2026_CBS_00706 OMV_2025114039 K - aanvraag omgevingsvergunning voor het renoveren van een herenwoning - met openbaar onderzoek - Kuiperskaai, 9000 Gent - Gedeeltelijke Vergunning

Beslissing: Goedgekeurd in besloten vergadering van 29 januari 2026

- Onderwerp: het renoveren van een herenwoning
- Adres: Kuiperskaai 6, 9000 Gent
- Kadastrale gegevens: afdeling 4 sectie D nr. 1821K

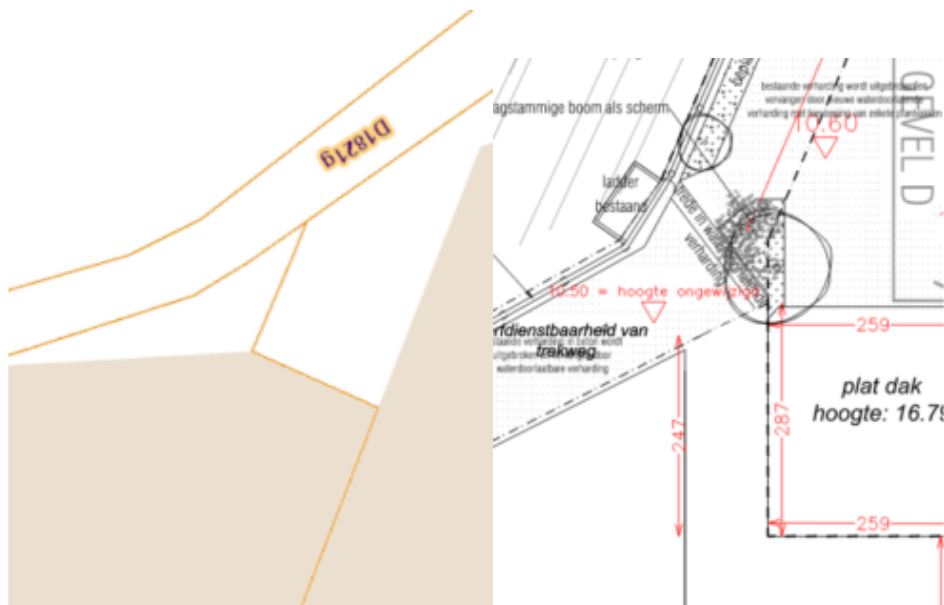
4/ De aangevraagde handelingen zouden leiden tot storende zichten op de aanpalende percelen:

- Vanop het nieuwe dakterras en het nieuwe raamvlak (derde verdiep) van het aanbouwvolume zouden rechtstreekse zichten ontstaan in de ruimtes in de aanbouw en hoofdvolume van linkeraanpalende.
- De inrichting van een buitenruimte in het hellende dakvlak zou leiden tot storende zichten op het linkeraanpalende perceel. De inrichting van de dakkapel zou ook leiden tot storende zichten.
- De inrichting van de onbebouwde buitenruimte palend aan het achteraanpalende pad als terras zou leiden tot storende zichten op het linkeraanpalend perceel.
- Het verlagen van het pad ter hoogte van het nieuwe terras zou het risico op inbraak via de achterdeur van de linkeraanpalende vergroten.

4/ Het nieuwe dakterras in het aanbouwvolume bevindt zich binnen de bestaande morfologie van het pand. Dit betreft bijgevolg geen uitbreiding in bouwhoogte of bouwdiepte t.o.v. de bestaande situatie. Het klopt dat er vanop het terras zekere zichten zullen bestaan naar de aanpalenden. Deze zichten zijn op heden evenwel ook mogelijk vanuit het raamvlak op deze locatie. Het zicht op het terras is voornamelijk gericht op de waterloop. Het zicht naar het linkeraanpalende pand wordt beperkt door het te behouden aanbouwvolume op dit niveau, de stenen borstweringen en de afstand van het terras ten aanzien van de perceelsgrens. Bijkomend wordt opgemerkt dat de oppervlakte van het terras eerder beperkt is. Het pand betreft bovendien een kantoorruimte die op het gelijkvloers beschikt over grotere (overdekte) buitenruimtes. Er wordt geoordeeld dat de negatieve impact van het terras omwille van de beperkte oppervlakte, de functie van het pand en de aanwezigheid van andere buitenruimtes eerder beperkt is.

Er wordt geen buitenruimte voorzien in het hellende dakvlak van het hoofdvolume. Wel worden er twee dakkapellen ingericht in het achterste dakvlak. Deze dakkapellen beschikken evenwel over een raamvlak parallel met het achtergevelvlak van het hoofdvolume. Eventuele zichten zijn bijgevolg gericht naar de achterzijde van het perceel. De dakkapellen behouden voldoende afstand van de linker-en rechterperceelsgrens. De dakkapellen leiden bijgevolg niet tot een ophoging van de scheidingsmuren met aanpalenden. De impact op aanpalenden is bijgevolg beperkt.
